PROBLEM SOLVER[®]

BULLETIN

Remplacement de joint à rotule supérieur

2005-2007 Cadillac STS,
2004-2007 SRX

Ensemble de bras de direction en aluminium/ressort amortisseur

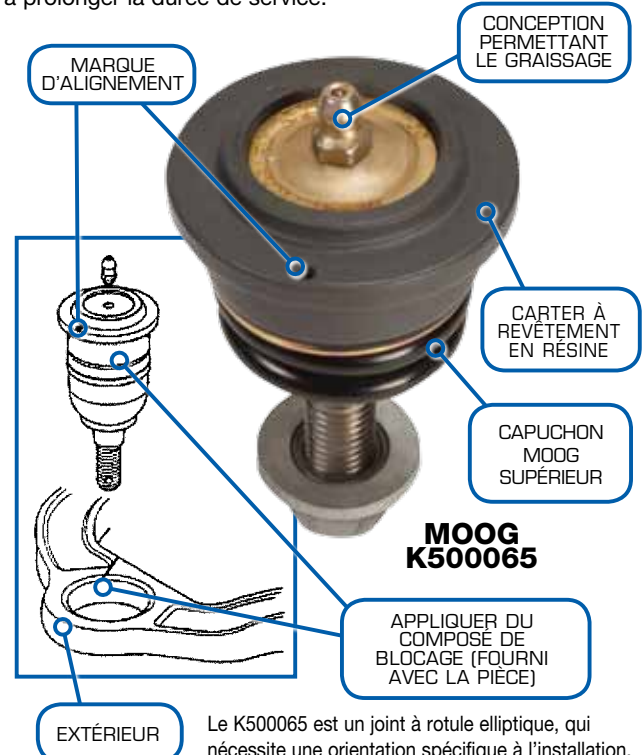
Le joint à rotule avant supérieur n'est disponible qu'intégré dans un ensemble supérieur de bras de direction/ressort amortisseur

Quand il faut remplacer la rotule supérieure sur ces véhicules, la pièce d'origine ne peut pas être commandée séparément chez le concessionnaire. Elle n'est disponible qu'en tant que partie d'un ensemble complet de bras de direction en aluminium/ressort amortisseur.

Joint à rotule supérieur MOOG[®] K500065

La rotule supérieure MOOG K500065 est disponible comme composant séparé, il n'y a donc plus à acheter tout l'ensemble de bras de direction pour remplacer une simple rotule.

Le carter à revêtement en résine de K500065 de qualité de MOOG aide à éviter une corrosion galvanique entre le bras de direction en aluminium et le carter de la rotule. Sa conception pour résoudre le problème et permettre des interventions aide à prolonger la durée de service.

Le K500065 est un joint à rotule elliptique, qui nécessite une orientation spécifique à l'installation. Consultez le bulletin "Problem Solver" 217028-R. Veuillez à bien vous référer à la fiche d'instructions accompagnant la pièce.
